改善箇所説明図

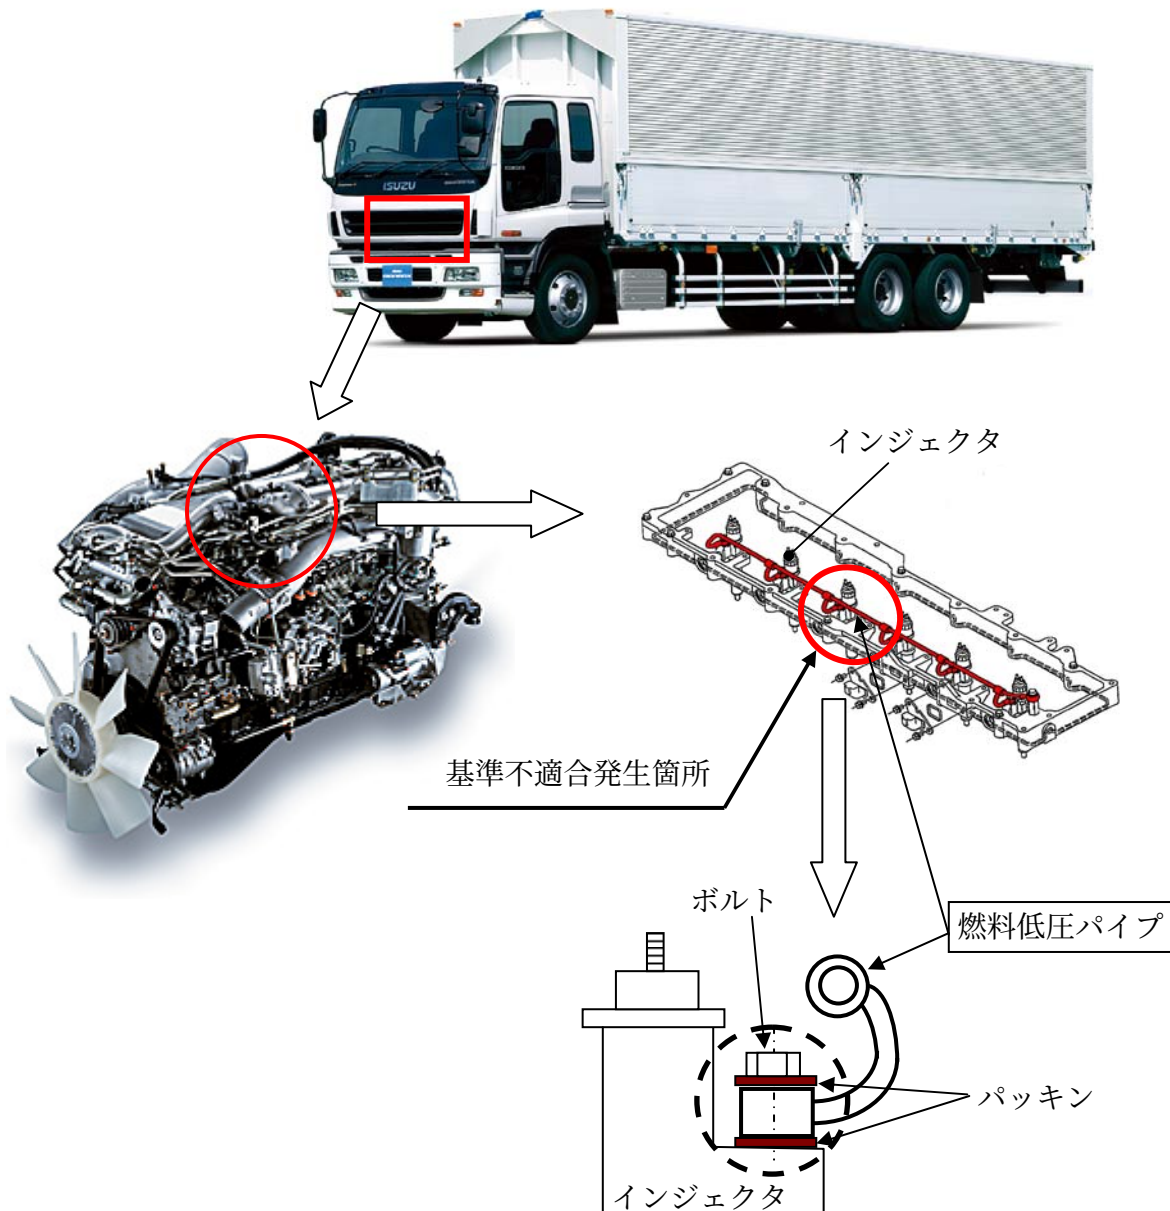
エンジンヘッドカバー内部の燃料低圧パイプにおいて、インジェクタとの接合面の精度管理が不十分なため、当該パイプを締付けているボルトが緩むものがある。そのため、燃料が漏れ、エンジンオイルに混入し、そのままの状態を使用を続けると、燃料の混入したオイルがブローバイガスの通路を経由して吸気管に吸入されシリンダー内で燃焼するため、エンジン回転が上昇し、最悪の場合、エンジン内部が損傷して火災となるおそれがある。

改善の内容：全車両、燃料低圧パイプを対策品と交換する。

識別：ヘッドカバー上面に黒色ペイントを塗布する。
